PROGETTO DEFINITIVO PER LA REALIZZAZIONE DI UN PARCO EOLICO COMPOSTO DA 29 AEROGENERATORI E RELATIVE OPERE CONNESSE CON POTENZA COMPLESSIVA DI 153,9 MW NEI COMUNI DI ESTERZILI (SU), ESCALAPLANO (SU) E SEUI (SU)

<p>PropONENTE</p>	 <p>LOTO RINNOVABILI SRL Largo Augusto n.3 20122 Milano pec:lotorinnovabili@legalmail.it</p>				
<p>PROGETTAZIONE</p>	 <p>AGREENPOWER s.r.l. Sede legale: Via Serra, 44 09038 Serramanna (SU) - ITALIA Email: info@agreenpower.it</p>		<p>Gruppo di lavoro:</p> <p>Ing. Simone Abis - Civile Ambientale Ing. Michele Angei - Elettrico Ing. Enea Tocco - Civile Ambientale Ing. Stefano Fanti - Civile Ambientale Dott. Gianluca Fadda</p>	<p>Collaboratori:</p> <p>Vamirgeoind Ambiente, Geologia e Geofisica S.r.l. Dott. Archeologo Matteo Tatti Dott. Naturalista Francesco Mascia Dott. Agronomo Vincenzo Sechi Ing. Federico Miscali - Tecnico Acustica Ing. Nicola Sollai - Strutturista Dott. Geologo Andrea Usai Dott. Geologo Luigi Sancliu Ing. Michele Pigliaru - Elettrico Ing. Luigi Cuccu - Elettrotecnico</p>	
<p>ELABORATO</p>	<p>Nome Elaborato:</p> <p style="text-align: center;">RISCONTRO NOTE COMUNI DI ESTERZILI ED ESCALAPLANO</p>

Con riferimento alle Osservazioni presentate

Figura 1: Dettaglio evoluzione capacità FER (GW) al 2030 nello scenario FF55 (Fonte: Documento di descrizione degli scenari 2022, Terna-Snam)

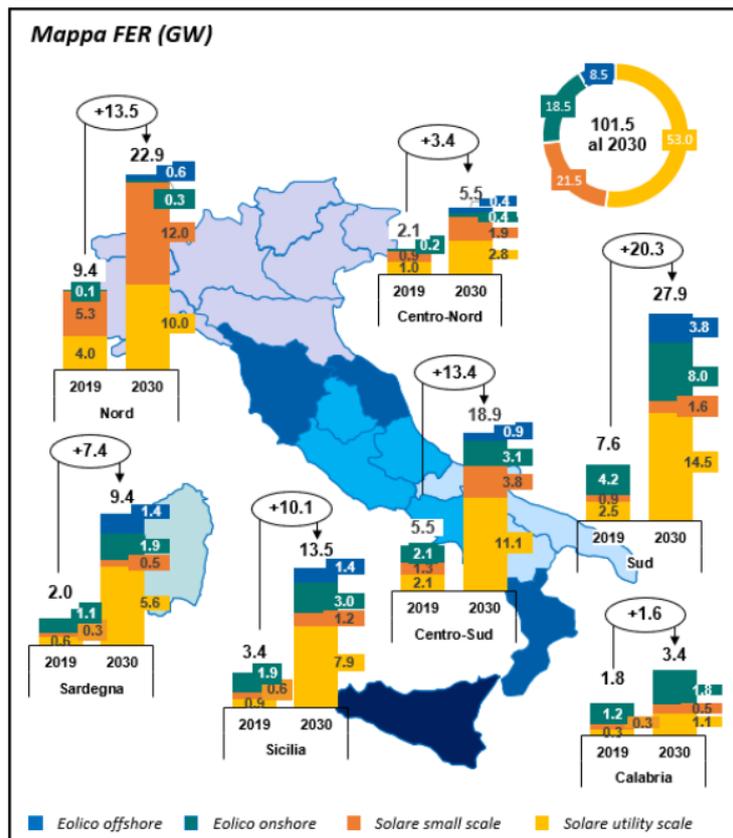
«(...) Al riguardo, in primis, non si può non considerare in termini generali che la cosiddetta "transizione energetica" non sembra stia avvenendo in maniera ordinata e pianificata, in linea con una politica energetica sostenibile sotto l'aspetto tecnico, economico e ambientale.

Basta d'altronde dare uno sguardo ai numeri che riguardano la Sardegna in riferimento ai dati a disposizione all'estate del 2022, con una tendenza in preoccupante crescita. Senza considerare i progetti di imponenti impianti offshore, con effetti devastanti, sulle coste sarde e sulla c.d. economia del mare, risultavano a tale periodo all'esame della Commissione di Valutazione di Impatto Ambientale del MiTE e presso gli uffici Valutazione Impatti dell'Ass.to Reg.le all'Ambiente, richieste per ulteriori 33 impianti eolici onshore, da ubicare sempre in Sardegna (1.750 MW) e oltre 130 progetti di impianti fotovoltaici per una potenza di circa 4.000 MW. Nell'ipotesi che tutti questi impianti venissero autorizzati e realizzati, si avrebbe una nuova potenza disponibile da Fonti di energia Rinnovabili (FER) di 15 mila MW che, sommata a quella degli impianti di energie rinnovabili attualmente in esercizio, consentirebbe alla Sardegna di raggiungere l'esorbitante potenza di 17mila MW. In altri termini, la realizzazione di centinaia di impianti che produrrebbero oltre 30mila GWh/anno, a fronte di un fabbisogno per l'isola inferiore ai 9mila GWh/anno. Una quantità di energia tecnicamente non assorbibile dalla malmessa rete elettrica sarda, e tantomeno esportabile pur volendo tener conto dell'elettrodotto Tyrrhenian Link, peraltro ancora in fase embrionale. Gli impianti nei numeri sopra indicati sono pertanto meramente funzionali al rafforzamento delle esportazioni di energia dalla Sardegna verso la Penisola. Tramite l'elettrodotto sottomarino SAPEI (che collega Fiume Santo a Latina), ogni anno, infatti, la Sardegna invia alla penisola un surplus di energia pari al 40% del proprio fabbisogno e al 30% dell'energia prodotta. (...)».

Le Figure 1 e 2 mostrano il dettaglio zonale della capacità solare ed eolica nello scenario FF55, confrontata con il 2019. L'eolico raggiunge i 27 GW al 2030, con un incremento di circa 16 GW rispetto al valore raggiunto nel 2019. L'eolico onshore ammonta a circa 18,5 GW (+7,7 GW rispetto al 2019), mentre l'offshore raggiunge 8,5 GW. Tutta la capacità è prevalentemente localizzata al sud per via di un potenziale, sia geografico che di producibilità, maggiore. L'eolico offshore in particolare è concentrato al largo della Puglia ed intorno alle due isole maggiori.

Figura 5: Individuazione della località "Is Pranus" e della perimetrazione della sughereta (in viola) da Carta uso del suolo 2008 della Regione Sardegna.

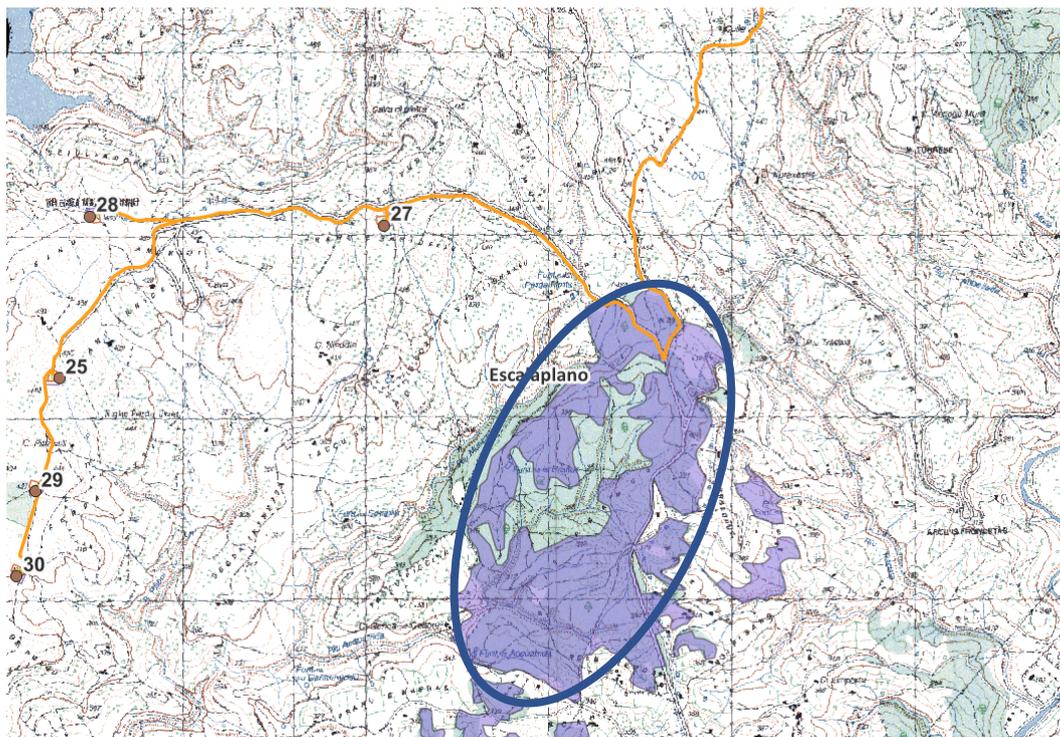
«(...) Il Comune di Escalaplano, inoltre, Intende istituire un’oasi faunistica nella sughereta in località Is Pranus, che già ospita un parco tematico ambientale, naturalistico e culturale, che si estende per oltre 120 ettari a monte dell’abitato, verso il territorio di Esterzili, ovvero proprio nell’altipiano che si pensa di ricoprire di pale eoliche con torri alte oltre 200 metri. Per l’istituzione dell’oasi faunistica sono state già avviate le interlocuzioni con la Provincia del Sud Sardegna, con la quale si stanno definendo i contorni di un accordo di programma volto a tutelare, valorizzare e promuovere la valenza ambientale e naturalistica del territorio, anche attraverso attività di formazione, volte a creare nuove professionalità e accrescere consapevolezza e sensibilità, rispetto ai temi ambientali. (...)».

Dalla cartografia IGM al 25.000 è possibile verificare che la sughereta in località "Is Pranus" sulla quale il Comune di Escalaplano intenderebbe proporre l'istituzione di un'oasi faunistica è situata a Est dal più vicino aerogeneratore di progetto, a più di 1 km da esso.

Un semplicistico rimando alla volontà d'istituire l'oasi non può costituire -vieppiù fin dalla fase embrionale del processo interlocutorio avviato con la Provincia- un motivo di diniego tout-court alla realizzazione dell'impianto in parola. A tal proposito giova richiamare l'ormai consolidato principio giurisprudenziale secondo cui *"la valutazione di impatto ambientale ha il fine di sensibilizzare l'autorità decidente, attraverso l'apporto di elementi tecnico - scientifici idonei ad evidenziare le ricadute sull'ambiente derivanti dalla realizzazione di una determinata opera, a salvaguardia dell'habitat"* e *"non si limita ad una generica verifica di natura tecnica circa l'astratta compatibilità ambientale, ma implica una complessiva ed approfondita analisi di tutti gli elementi incidenti sull'ambiente del progetto unitariamente considerato, per valutare in concreto il sacrificio imposto all'ambiente rispetto all'utilità socio- economica perseguita"* (TAR Lazio, Roma, Sez. I quater, 9 novembre 2021, n. 11507; TAR Campania, Sez. V, 8 ottobre 2018, n. 5819; Cons. Stato, sez. IV, 22 gennaio 2013, n. 361; Cons. Stato, sez. V. 31 maggio 2012, n. 3254).

A ogni modo, si rammenta nuovamente che è già in corso una campagna di monitoraggio dell'avifauna sulle aree del futuro impianto eolico che, ad oggi, non ha rilevato la presenza di specie sensibili all'impatto con gli aerogeneratori.
